◇ 改善箇所説明図 ◇

【不具合の内容】

【改善対象部位詳細】

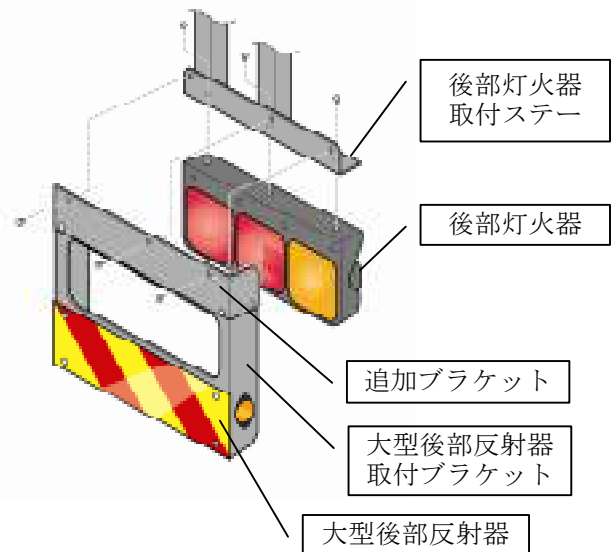
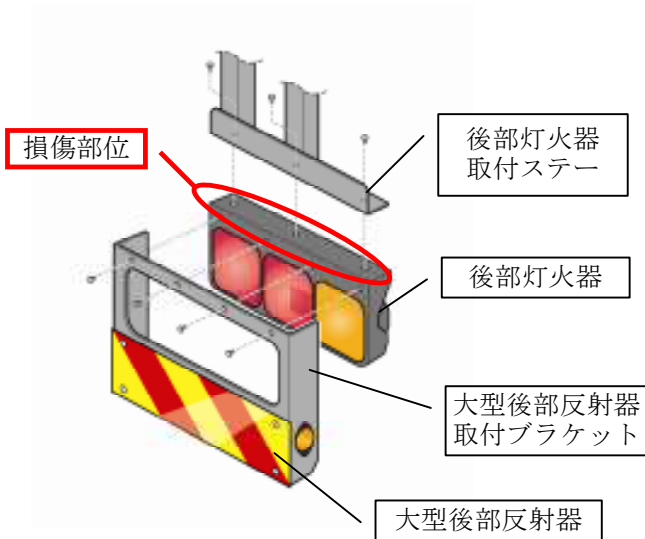
【現状】

大型後部反射器取付ブラケットを後部灯火器の樹脂部に取り付けている。

大型ダンプ車において、大型後部反射器を取り付けるブラケットを後部灯火器の樹脂部に取り付けた為、後部灯火器の取付強度が不足し、後部灯火器の取付部に亀裂が発生するおそれがある。

【対策形状】

追加ブラケットを介し、大型後部反射器取付ブラケットを後部灯火器取付ステー(金属部)に取り付ける。

全車両、大型後部反射器取付ブラケットにボルト止めによる追加ブラケットを取り付け、大型後部反射器取付ブラケットを後部灯火器取付ステーに取り付ける。また、追加ブラケット取り付け時、後部灯火器を点検し、損傷がある場合は後部灯火器を交換する。
